4. Wojskowy Szpital Kliniczny
z Polikliniką SPZOZ we Wrocławiu
ul. Rudolfa Weigla 5, 50-981 Wrocław

WYJAŚNIENIA I MODYFIKACJA TREŚCI SPECYFIKACJI WARUNKÓW ZAMÓWIENIA

Dotyczy: przetargu nieograniczonego na dostawę jednorazowych materiałów medycznych, znak sprawy: 4WSzKzP.SZP.2612.79.2024

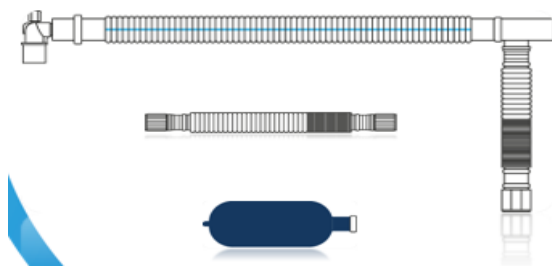
Pytanie nr 113 Pakiet nr 2 poz. 2 Czy Zamawiający dopuści układ oddechowy gładki wewnętrznie, nierozciągliwy z dwoma rurami o dł 180cm (bez możliwości wyboru rur 2,7m), dodatkowa rura o dł. 1,2m, worek bezlateksowy 2L, opakowanie papier-folia, złączka Y z portem?

Odpowiedź na pytanie nr 113: Zamawiający dopuszcza

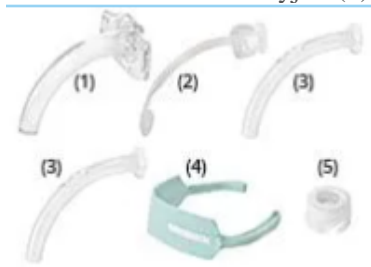
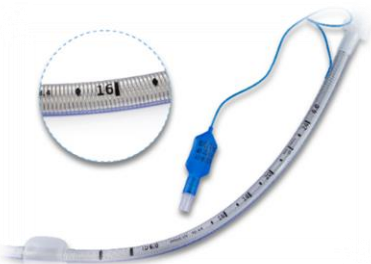
Pytanie nr 116 Pakiet nr 2 poz. 5 Czy Zamawiający dopuści zestaw rurka foniatryczna o składzie:

- rurka tracheostomijna KAN bez mankietu, fenestracyjna (1)
- prowadnica (2)
- 2 kaniule wewnętrzne z kołnierzem, z otworami fenestracyjnymi (3)
- miękka taśma mocująca (4)
- nasadka foniacyjna (5)

Odpowiedź na pytanie nr 116 - 119: SWZ bez zmian.
